第40回 旧RD最終処分場問題連絡協議会（書面開催）でいただいた  
ご意見・ご質問への回答について

■日時：令和4年2月

■ご意見・ご質問と回答（⇒が県の回答です）

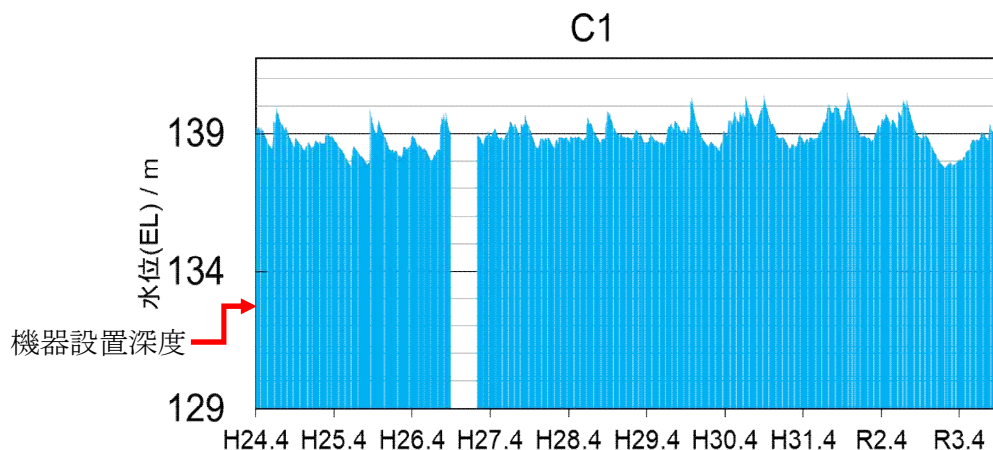
(3) 資料3のP11、平成10年度の深堀穴、良質土で埋めた事に成っているが住民は誰も確認していないし、協議会の中でもこの事の説明は聞いたことがない。当時私達が県の職員から聞いた内容とは違う。

又平成3年度の深堀穴も位置については正確に確認されていないと思っているがこの位置だと言うのはいつ分かったのか。

⇒ 県は、平成10年深堀穴について、平成10年にRD社に埋め戻しさせた後、確認のため1箇所を重機で7m掘削させ、その地点に廃棄物が入っていないことを確認しています。また、平成16年度の深堀箇所是正工事により埋め戻しは正面が露出した際、住民の方々に立会いただき、10mメッシュで5地点をボーリングした結果、部分的に廃棄物（碎石片、レンガ片、プラスチック片、木片

等)の混入が見られましたが、土砂が主体の埋土であり、分析結果も異常がないことを確認しており、住民の方々にもその結果を提供しています。

平成3年深掘穴の位置については、県は当時に現地確認も行っているため、おおよその位置は把握しています。
